## **5. Projet de construction sous PIIA – 301 à 313 rue Notre-Dame**

TRIPLES RUE ROY  
ST-PIE

DEMANDE DE PLAN D'IMPLANTATION ET D'INTÉGRATION ARCHITECTURALE (P.I.I.A.)

PLAN D'IMPLANTATION

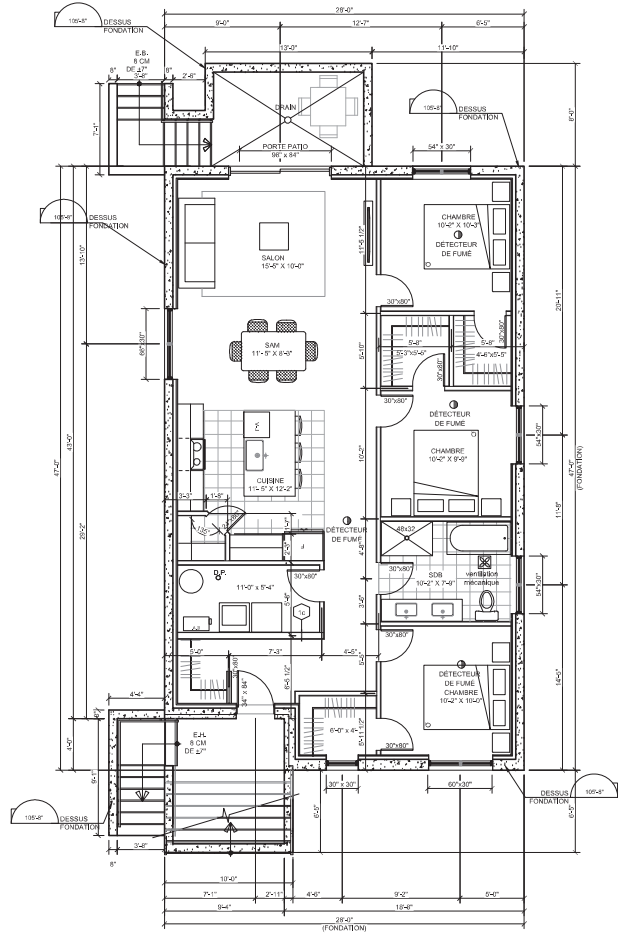
Mes recommandations sont de demander que le projet soit modifié afin d'y intégrer un stationnement écologique (<https://www.voirvert.ca/nouvelles/dossiers/verdir-les-stationnements>), une pelouse biodiversifiée ainsi qu'une unité de logement accessible en chaise roulante (<https://www.chrc-ccdp.qc.ca/fr/ressources/publications/le-droit-au-logement-pour-les-personnes-en-situation-de-handicap>).
